# サービスキャンペーン通知書

通知者の氏名 フォルクスワーゲン グループ ジャパン株式会社  
又は名称 代表取締役 マティアス シェーパース  
住 所 愛知県豊橋市明海町5番地の10

整理番号		サービスキャンペーン開始日	令和5年6月15日
不具合の内容	エンジンルームのブレーキ液リザーバー部において、製造管理が不適切なため、遮熱マットが取り付けられていない。		
改善措置の内容	全車両、遮熱マットを装着する。		
自動車使用者等に周知させるための措置	ダイレクトメール、電話および電子メール等にて通知する。

## 改善箇所説明図

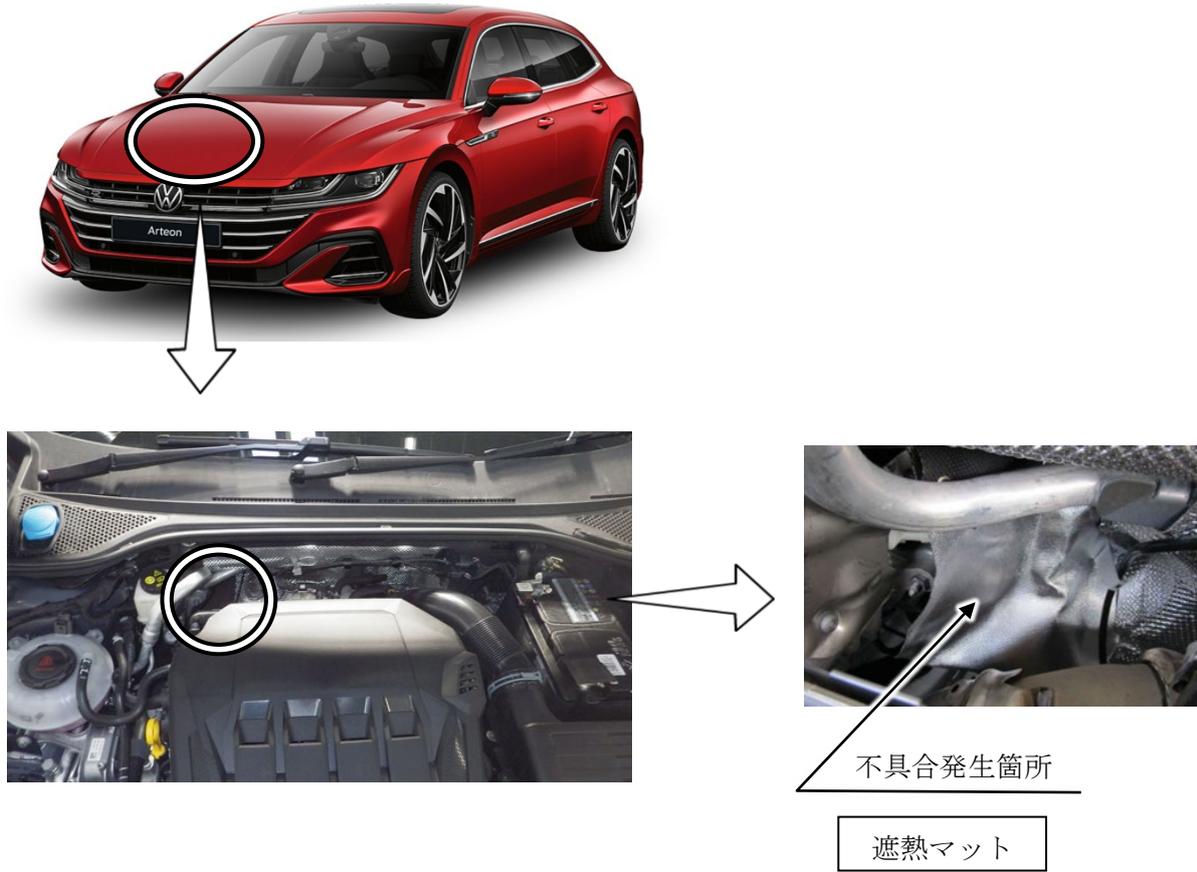
エンジンルームのブレーキ液リザーバー部において、製造管理が不適切なため、遮熱マットが取り付けられていない。

全車両、遮熱マットを装着する。
